## SERVICE INFO – INA 0015

# Новый болт – натяжной ролик 531 0342 30

Производители:	Volkswagen, Volvo
Модели:	
Volkswagen	Crafter 30-35, Crafter 30-50, LT 28-35, LT 28-46, T4
Volvo	850, S70, S80, V7
Двигатели:	2.5 SDI, 2.5 TDI
Арт. номер:	531 0342 30
OE номера:	
Volkswagen	074 109 243 M 074 109 243 K (заменен) 074 109 243 E (заменен)
Volvo	8677053 9186258 (заменен) 9464101 (заменен)

Рисунок 1: 531 0342 30

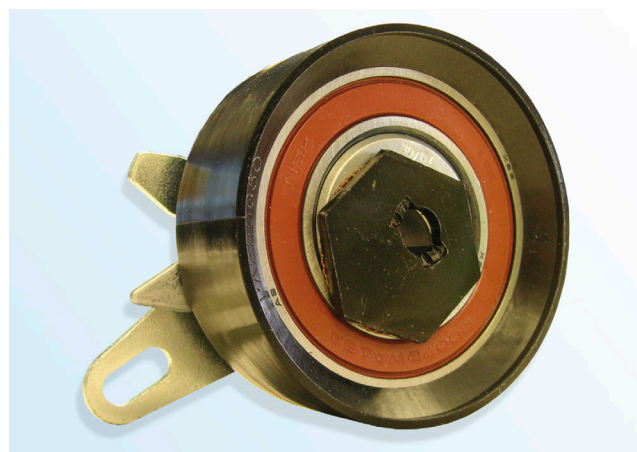
В соответствии с непрерывным развитием нашей продукции и гарантии качества, Schaeffler Automotive Aftermarket в данный момент поставляет новый болт (рис.3) с натяжным роликом 531 0342 30.

- Плоская шляпка болта под Torx
- Диаметр шляпки болта 18,5 мм.
- Класс прочности болта 10,9
- Нанесен состав фиксатора резьбы
- Усилен самозатяг

Schaeffler Automotive Aftermarket рекомендует заменять «оригинальный» болт (рис.2) своим болтом.

Момент затяжки:  $20 \pm 1,5$  Нм
